ПАСПОРТ ДОСТУПНОСТИ объекта социальной инфраструктуры (ОСИ) №

1.1. Наименование (вид) объекта: Муниципальное дошкольное образовательное бюджетное учреждение центр развития ребенка детский сад № 22 «Малыш» Октябрьского муниципального округа

АКТ ОБСЛЕДОВАНИЯ №1
объекта социальной инфраструктуры
К ПАСПОРТУ ДОСТУПНОСТИ ОСИ
№

Фото№1

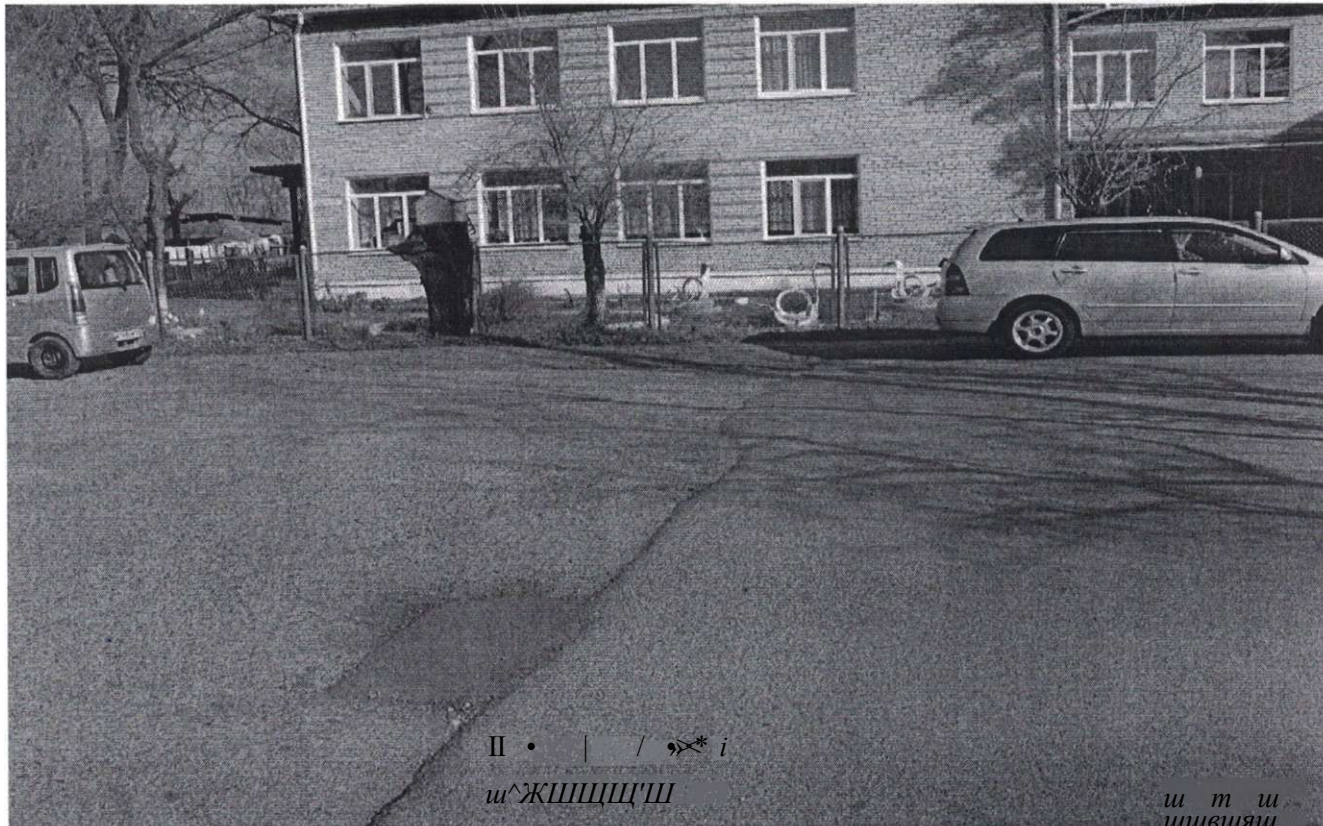
1.1	Вход (входы) на территорию	есть	2	2	Отсутствуют, световые полосы	с	Устройство световых полос	Текущий ремонт
1.2	Путь(пути) движения на территории	есть			Отсутствие световых полос, тактильных средств на покрытии пешеходных путей	с	Нанести тактильные средства

1.5	Автостоянка и парковка	есть	1	1	Отсутствие автостоянки	к,г,о,с	Разметка, установка знаков, нанести тактильные средства	
	ОБЩИЕ требования к зоне				Тактильные средства на покрытии пешеходных путей. Зона для парковки автомобиля инвалида: ширина не менее 3,5м, обозначение знаками вблизи входа не далее 50м

Комментарий к заключению: На прилегающей территории отсутствует парковочное место для инвалидов, нет знака, требуется текущий ремонт пешеходных дорожек, нанесение тактильных средств на покрытие пешеходных дорожек, обустройство автостоянки для транспорта инвалидов.

Φοτο№2

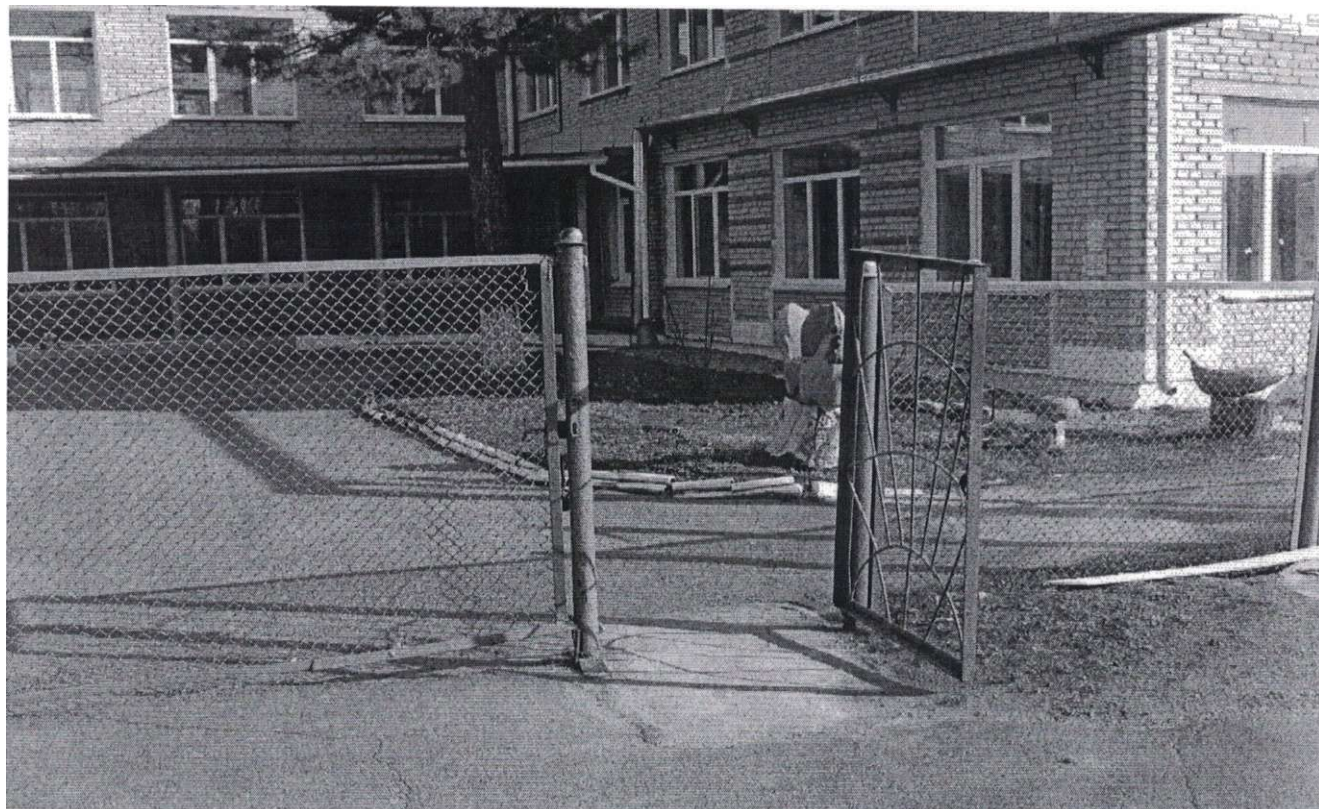
2.1	Пандус (наружный)	нет			Отсутствие пандуса	к	Устройство пандуса	
2.2	Входная площадка (перед дверью)	есть		3	Отсутствуют перила	к,с,о,у,г	Устройство перил

Фото №6

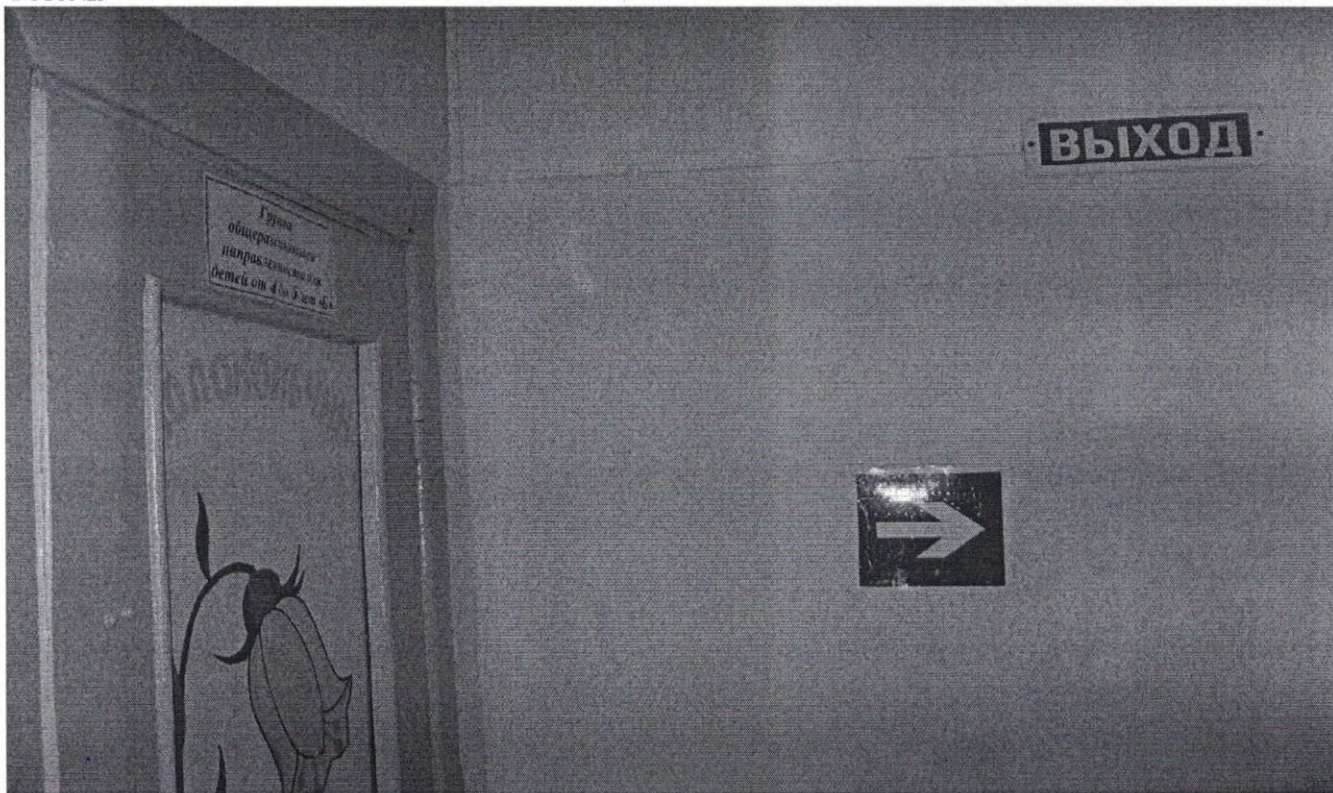
3.1	Коридор	есть		5	Отсутствие световых полос	с,к	Устройство тактильных плиток	Текущий ремонт
3.2	Лестница (внутри здания)	есть		6	Отсутствие тактильных плиток	к, с	Нанесение световых полос	Текущий ремонт

Комментарий к заключению: пути движения внутри здания доступны полностью избирательно (Г,У), условно избирательно (О,С), ВНД(к)организация альтернативной формы обслуживания Из-за отсутствия пандусов, тактильных плиток, световых полос затруднительно передвижение для колясочников и слепых. Устройство лифта для поднятия на 2-ой этаж техническое решение невозможно. Организация альтернативной формы обслуживания.
